改善箇所説明図

基準不適合箇所

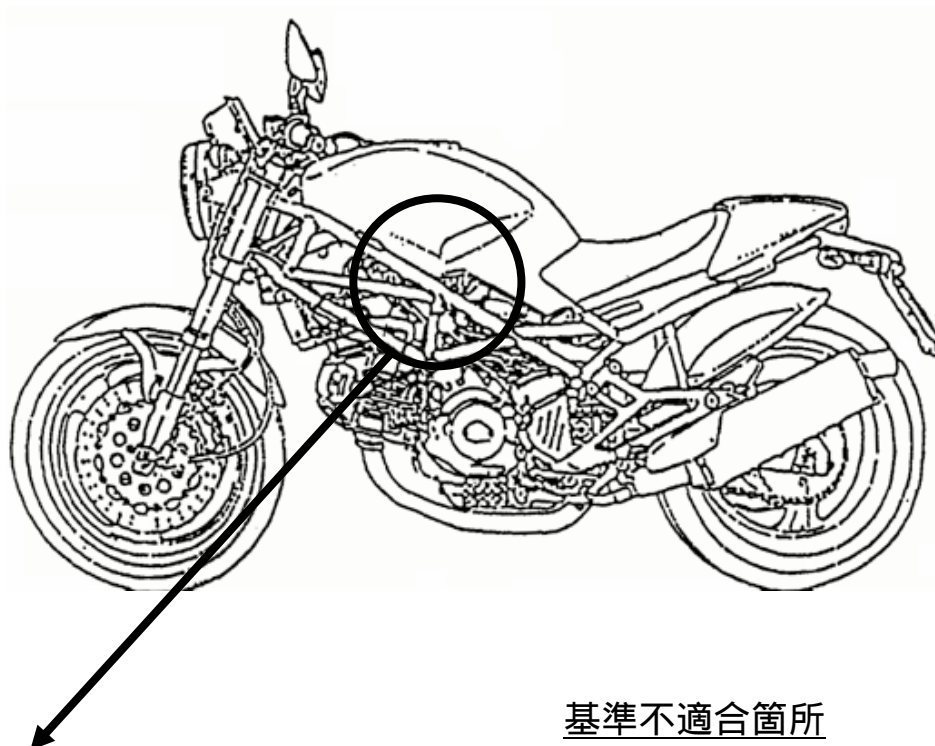
燃料供給を制御するインジェクションリレーおよび電源供給を制御するメインリレー内部端子の半田付けが不適切なため、当該リレーが誤作動することがある。そのため、そのままの状態で使用を続けると、走行中の振動等により半田付け部分がはがれて通電されなくなり、当該リレーが作動せず、燃料ポンプおよび計器類に電源が供給されなくなり、突然原動機が停止し、再始動できなくなるおそれがある。

改善の内容

全車両、インジェクションリレーおよびメインリレーを良品と交換する。

識別：リレー本体側面に15/07/01、16/07/01または17/07/01の刻印があるもの以外のものは対策品と交換されている。
